## LuK Service Info

# Part Nr. 228 0131 10 – 280/280mm TGU6

Info: New design / Neues Design /  
Nouvelle conception / Nuevo diseño  
/ Nuovo disegno / Nuovo segno

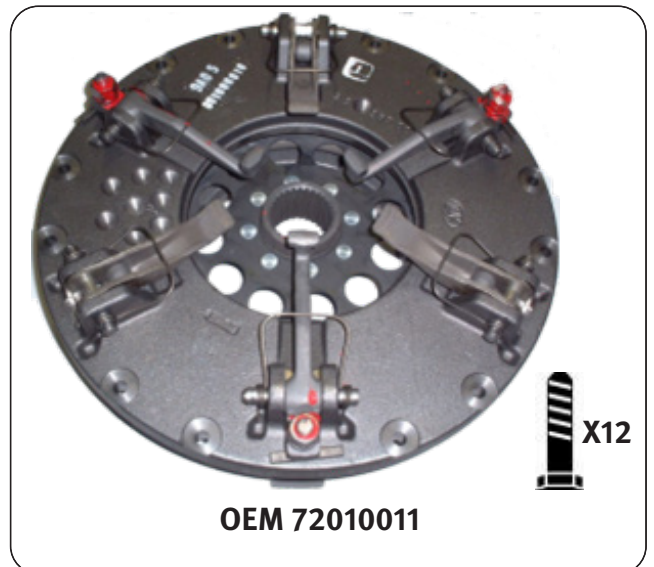
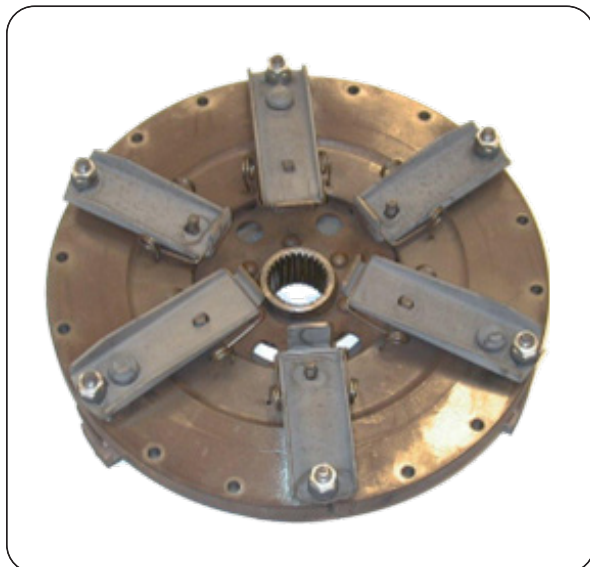
Fully interchangeable with existing Zetor clutches with no modifications required to vehicle or flywheel. A new fixation bolt set 434 0203 11 12 x M8 x 1.25 x 30mm + Conical washer is supplied with new designs to accommodate the lower housing.
